2021 年 11 月

シャープ株式会社
シャープマーケティングジャパン株式会社

FA ディスプレイ（PLC 表示器）　ZM600 シリーズ　仕様変更のご案内

・本体（銘板）外観

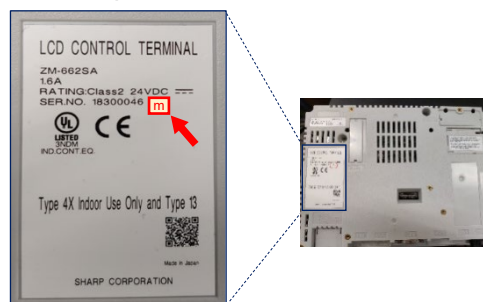
4．識別方法：
本仕様変更後の製品は、ハード Ver. を「m」とします。
